女川原子力発電所2号炉 地盤(敷地の地形, 地質・地質構造)について

令和元年7月26日
東北電力株式会社

審査会合におけるコメント

No.	審査会合におけるコメント(令和元年6月21日)
S182	・追加となった対象施設の直下に3条対象となる断層がないことを確認するため、評価対象断層の連続性や、説明性を向上できる資料があれば、新たな地質データの追加も含めてまとめ資料に反映すること。
S183	・日本海溝沿いの地震活動の長期評価や、活断層詳細デジタルマップ[新編]等の新知見をふまえたこれまでの評価への影響の有無について、まとめ資料に反映すること。

3.2 敷地の断層分布【2号炉断面図】

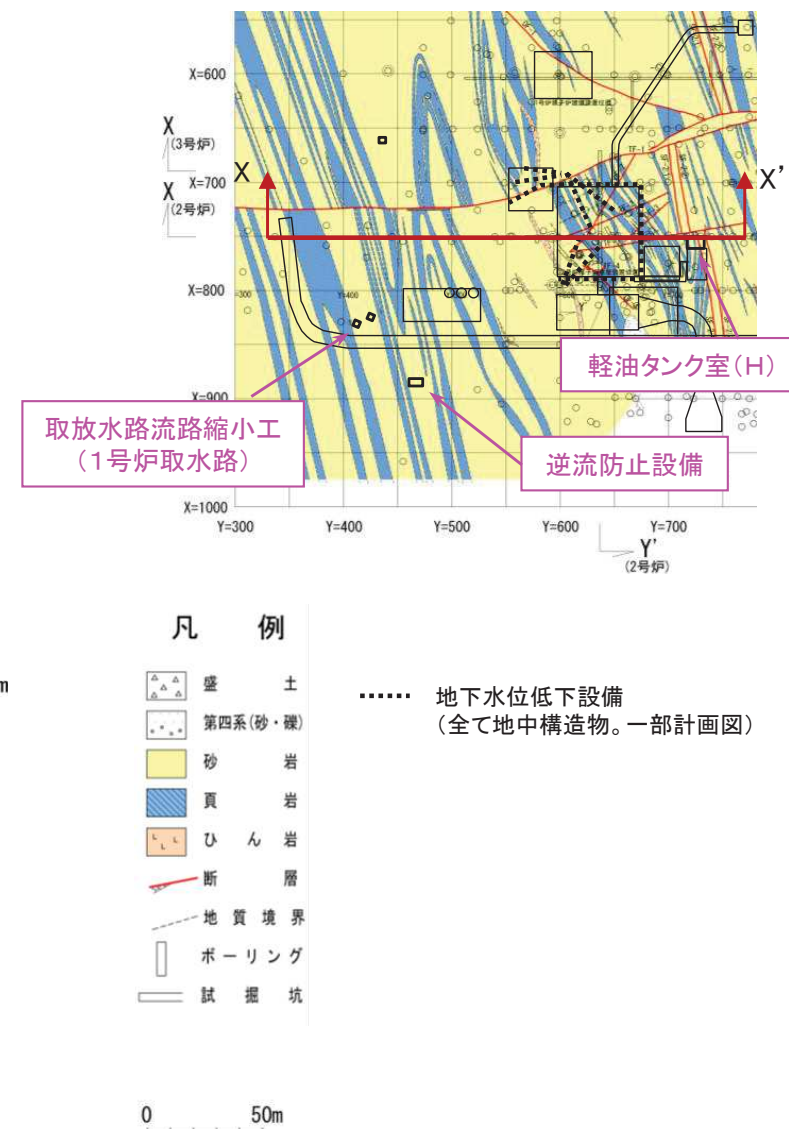
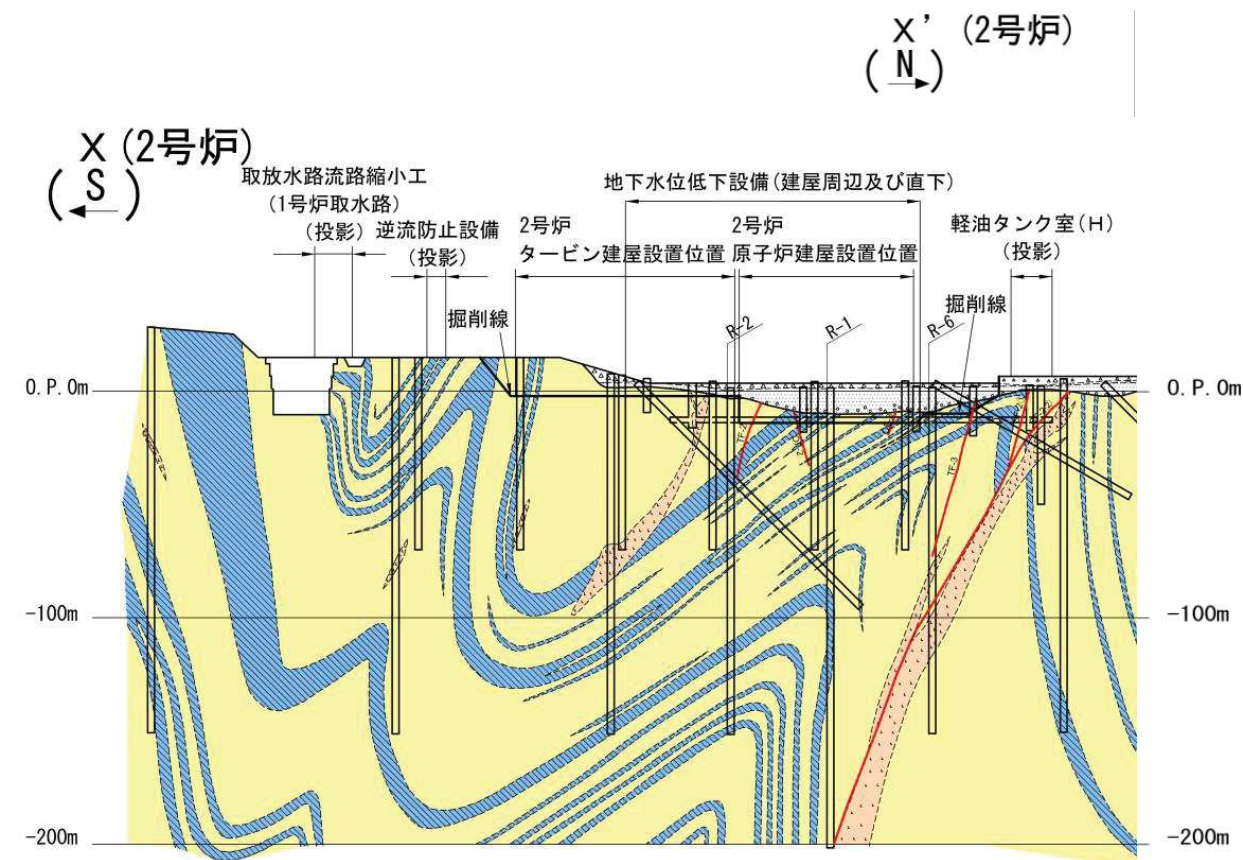
コメントS182

- 2号炉原子炉建屋X断面を以下に示す。
- 1号炉取水路流路縮小工、逆流防止設備及び軽油タンク室(H)の直下には、比較的破碎幅があり、連続性のある主要な断層としてSF-2断層が分布する。
- 地下水位低下設備の直下には、TF-1～4断層及びOF-2～4断層が分布する。
